改善箇所説明図

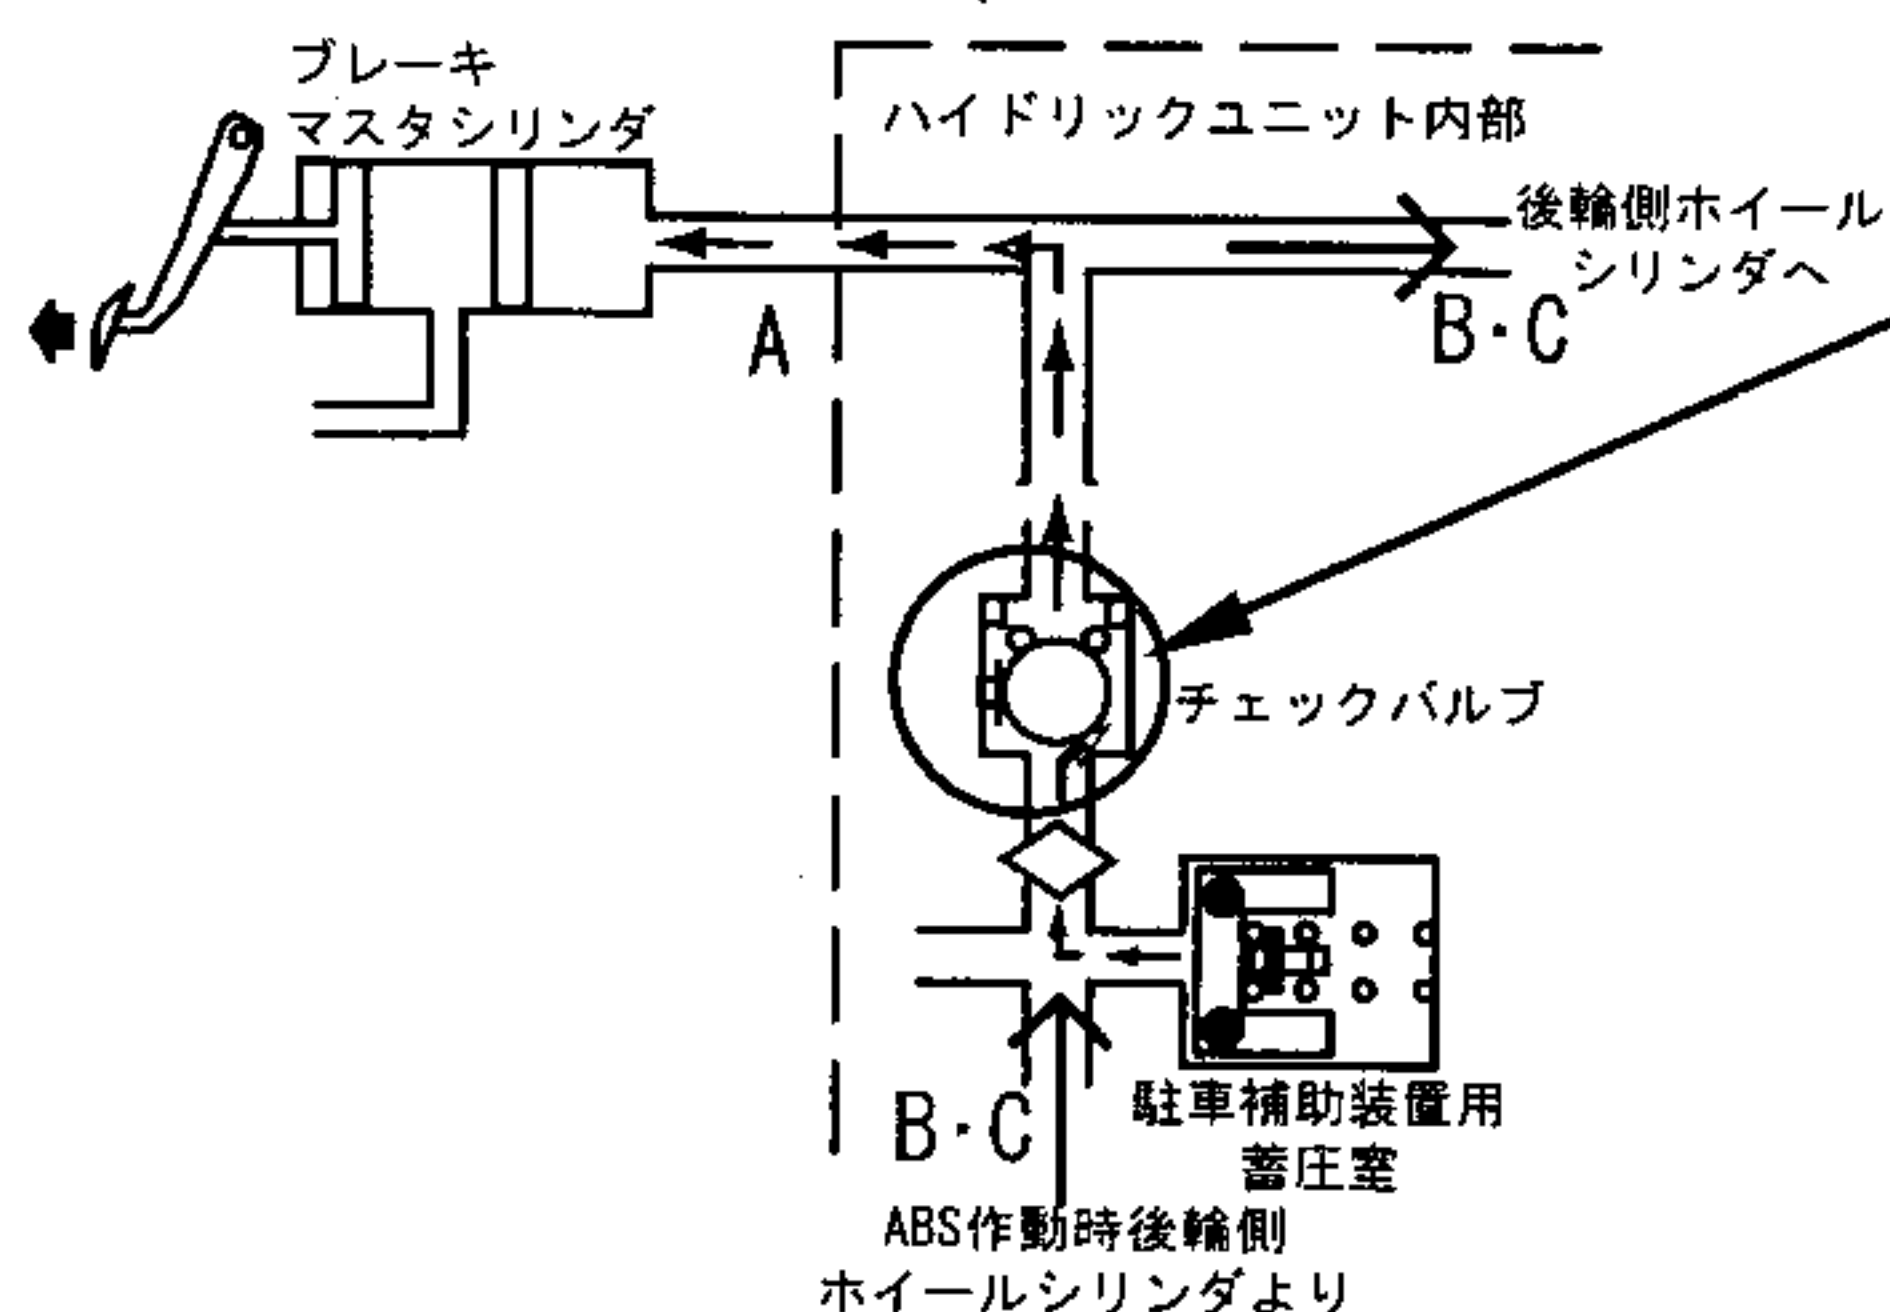
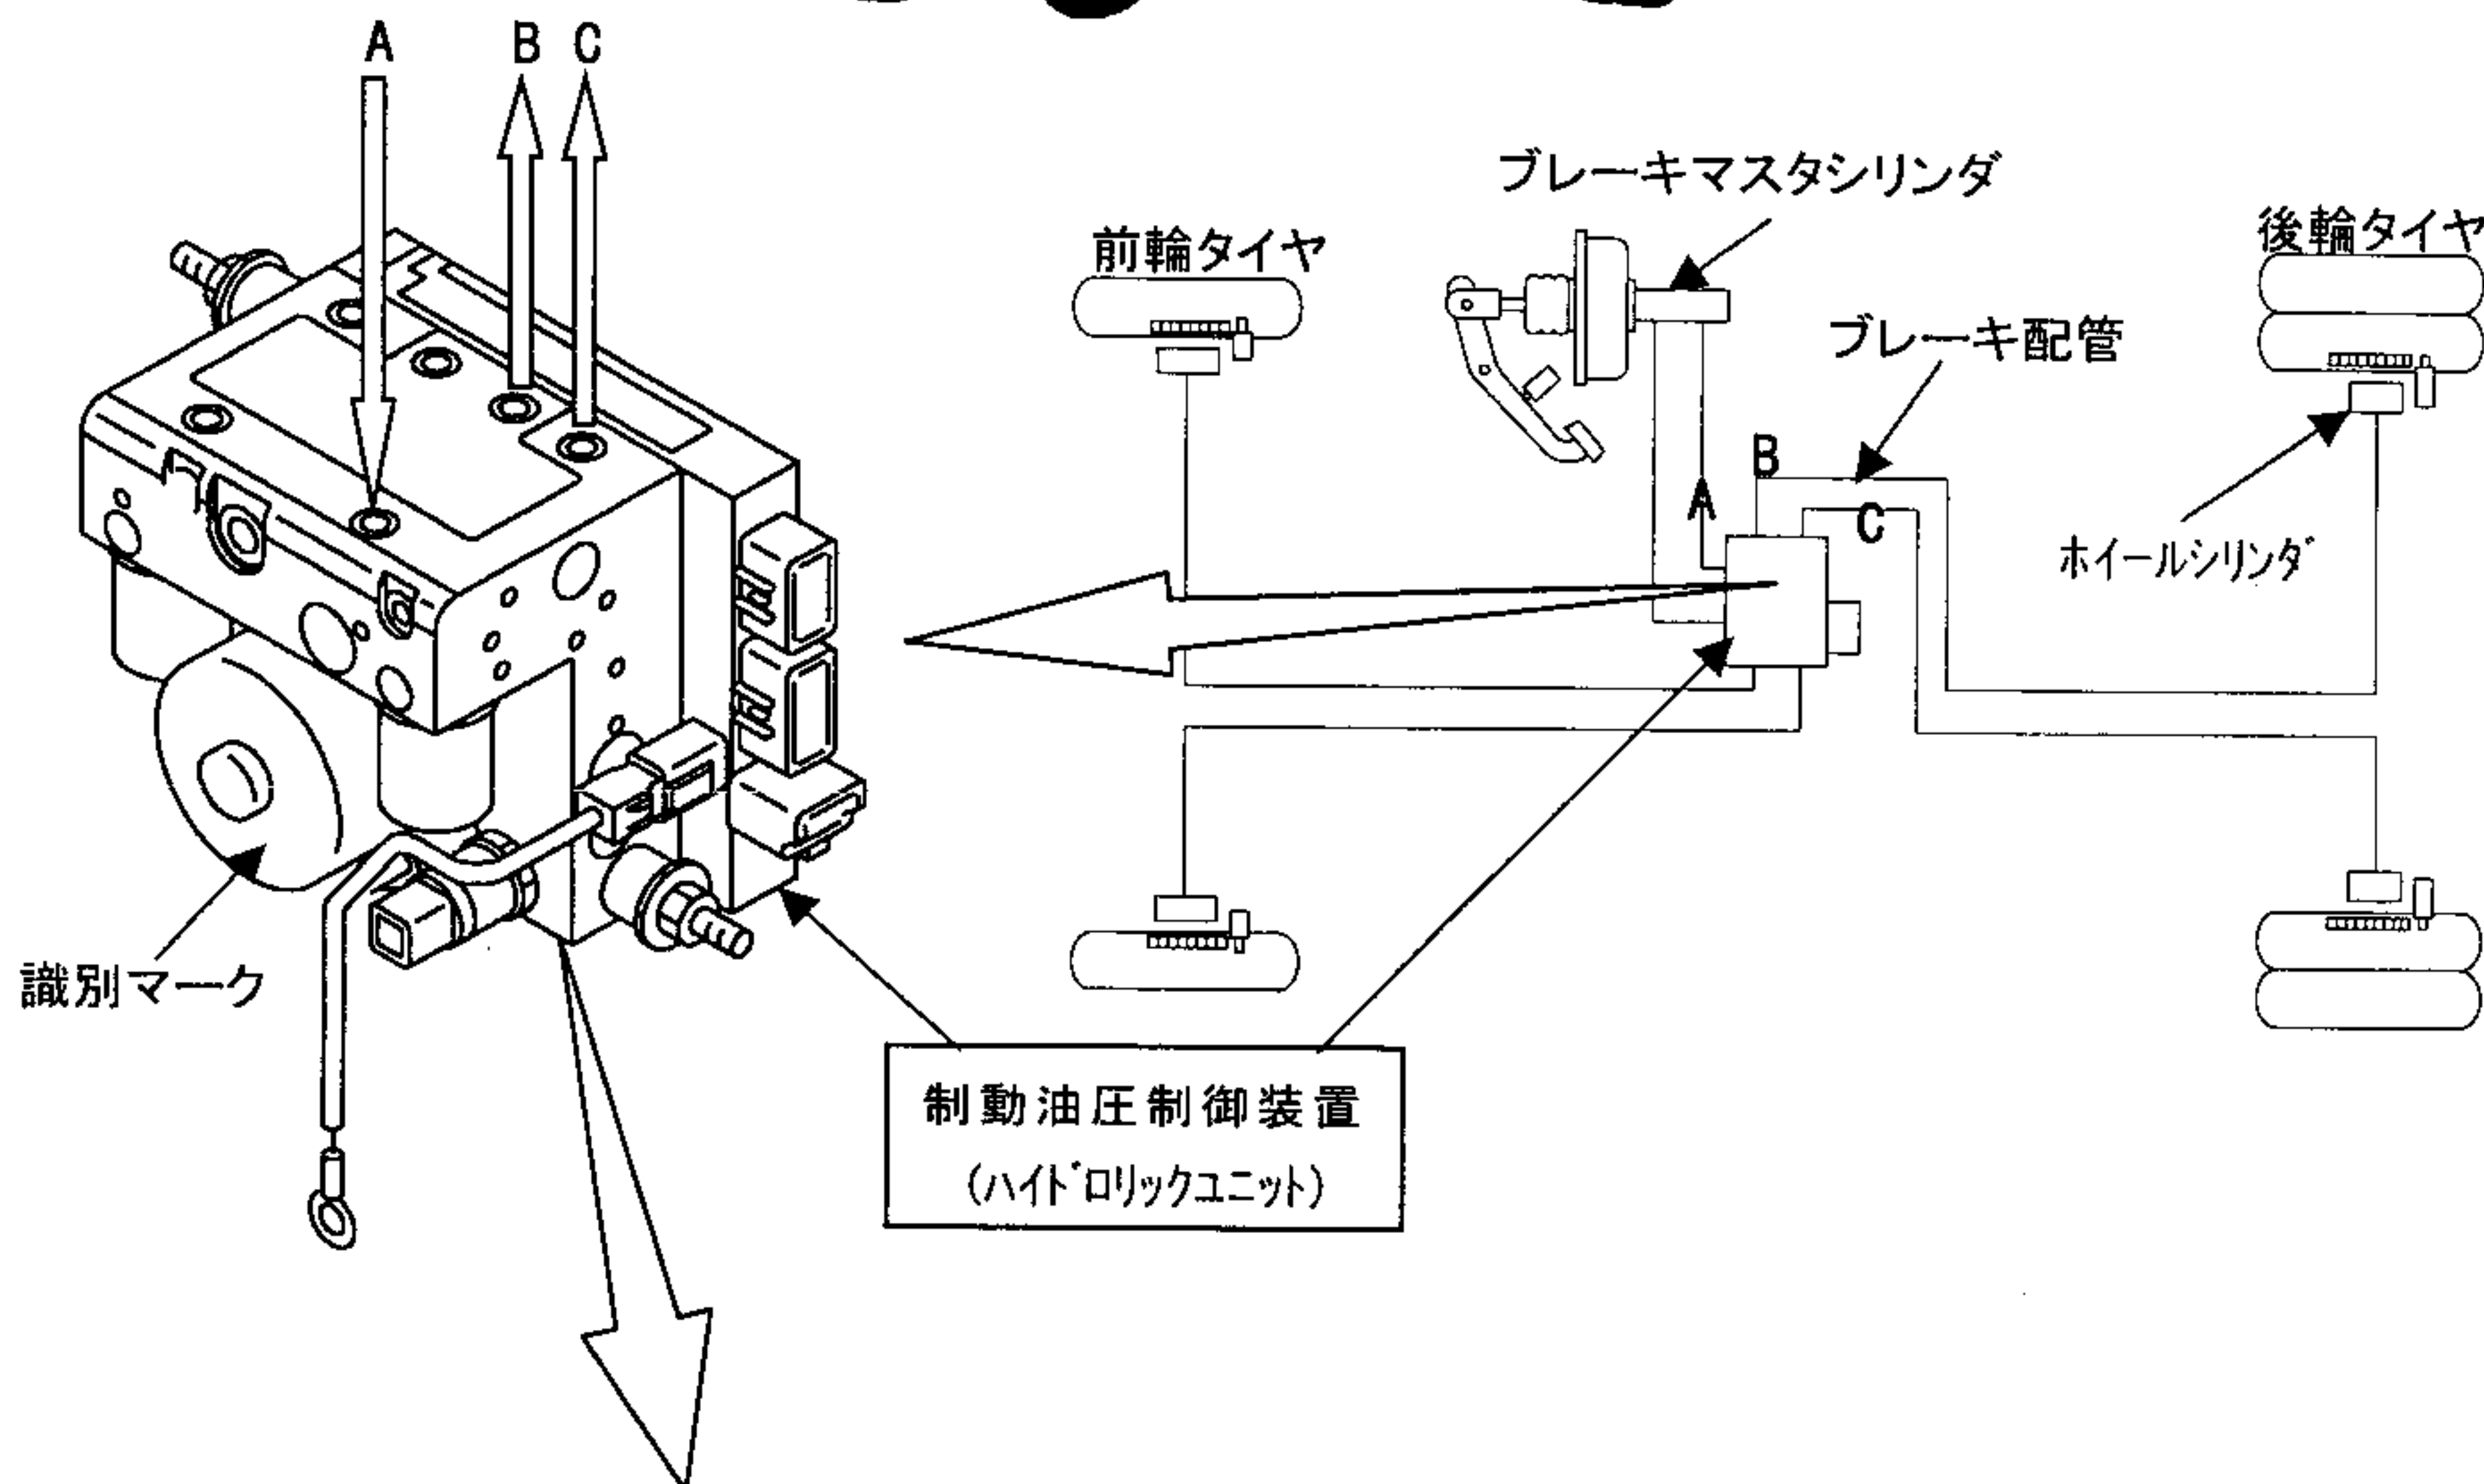
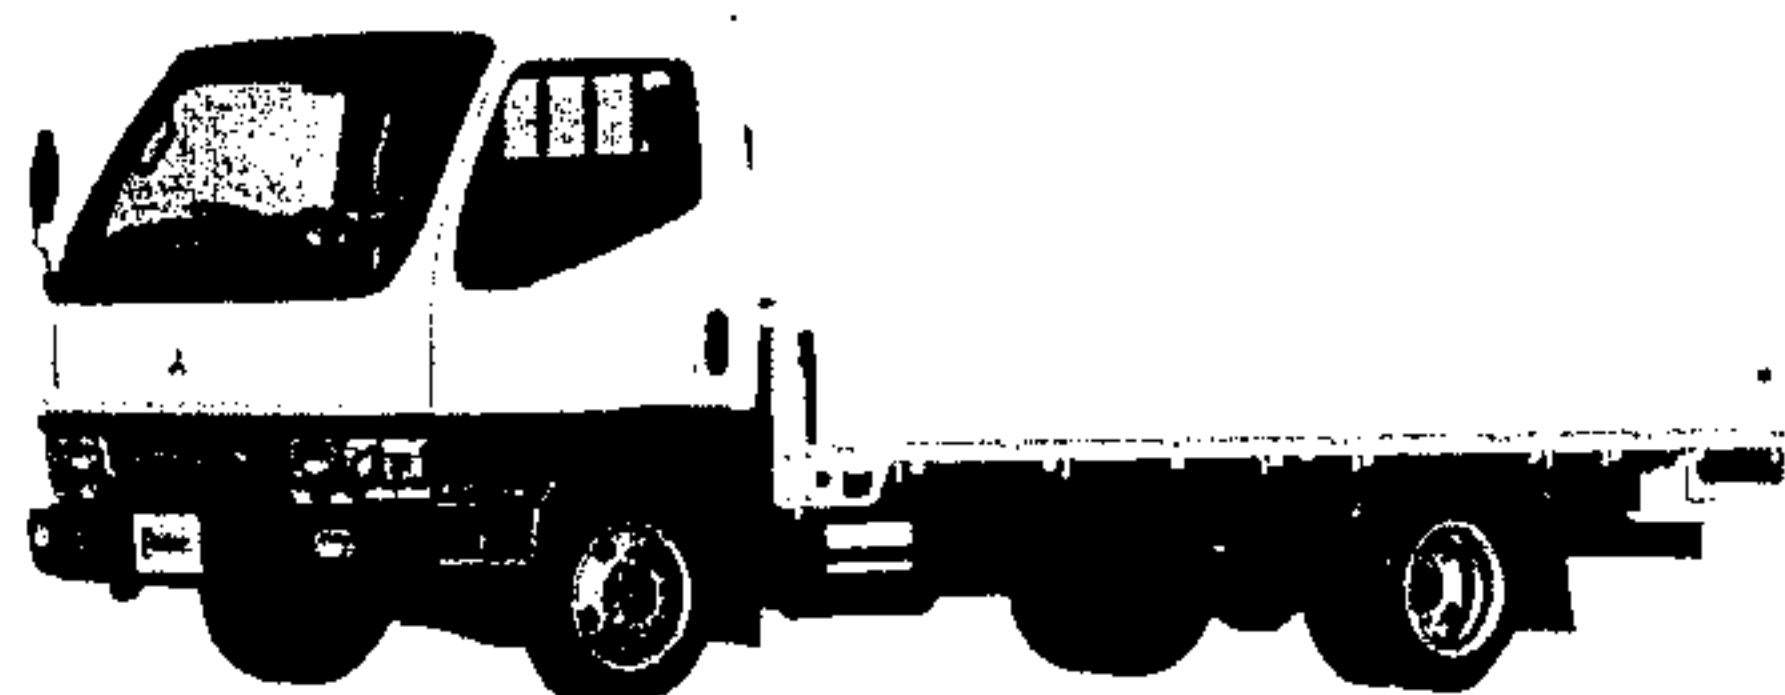
基準不適合箇所

ABS (アンチロックブレーキシステム) 及び坂道発進補助装置 (EZGO : イージーゴー) 装着車両において、油圧制御装置内部の加工に不適切なものがあるため、そのままの状態で使用を続けると、ABS 作動後の制動時にブレーキペダルの踏み込みが深くなり、最悪の場合、後輪の制動が効かなくなり、制動力が低下するおそれがある。

改善の内容

全車両、当該制動油圧制御装置を対策品と交換する。

注 : □ は、交換部品を示す。
